**ІНКЛЮЗИВНІСТЬ БУДІВЕЛЬ І СПОРУД.  
ОСНОВНІ ПОЛОЖЕННЯ  
ДБН В.2.2-40:2018**

**Зміна №1**

*(проект, перша редакція)*

**рис. 4а. Приклади кріплення поручня до бокової стіни.**

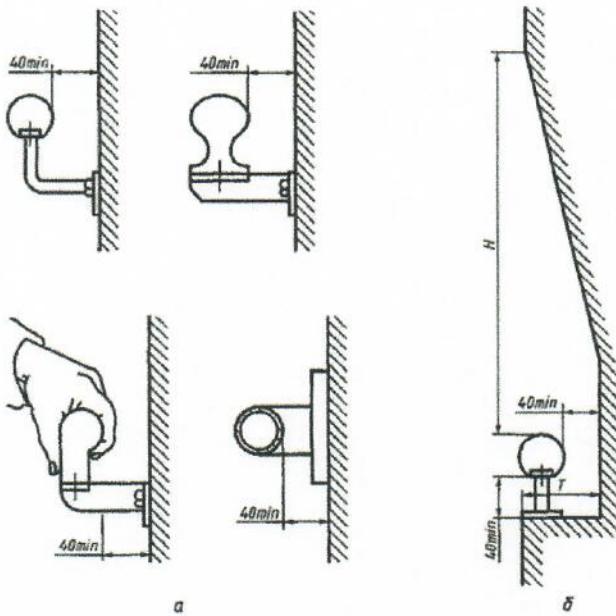
**Пункт 5.2.3.** *У другому абзаці вилучити перше речення доповнити.*

*Друге речення надати у новій редакції:*

*Доповнити текст новим рисунком:*

«Відстань від бічної стіни 0,04 м, діаметр труби поручня 0,035-0,045 м рис.4а.

**Рисунок 15** привести у відповідність до тексту пункту 7.1.5

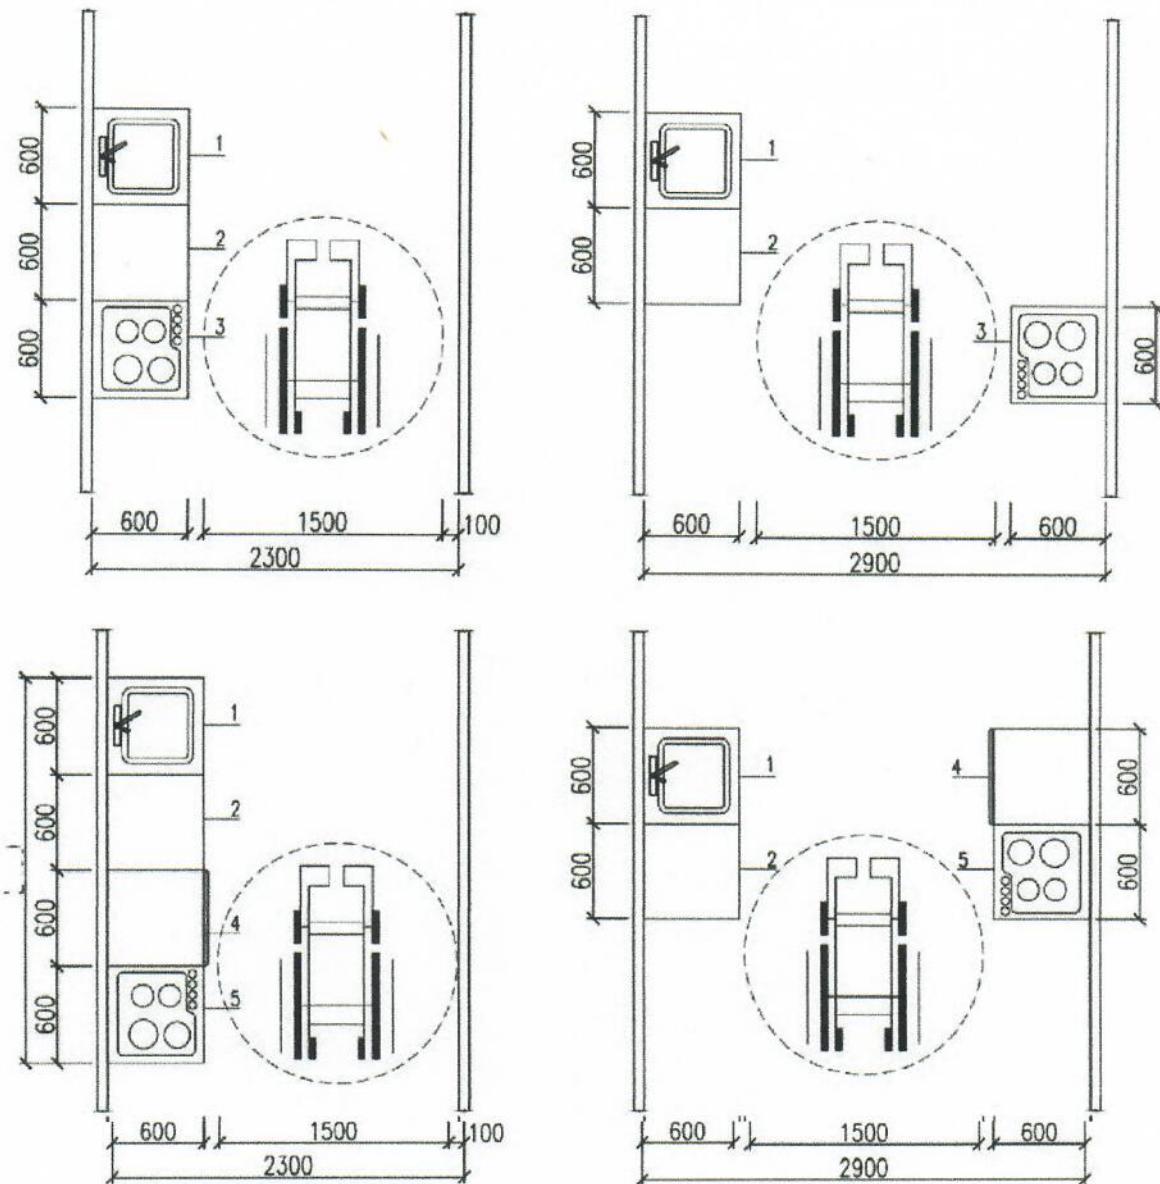
**Пункт 7.1.5 Замість другого речення доповнити:**

«При новому будівництві допускається оснащувати кухні в квартирах для осіб з інвалідністю електроплитами з урахуванням вимог ДБН В.2.5-23».
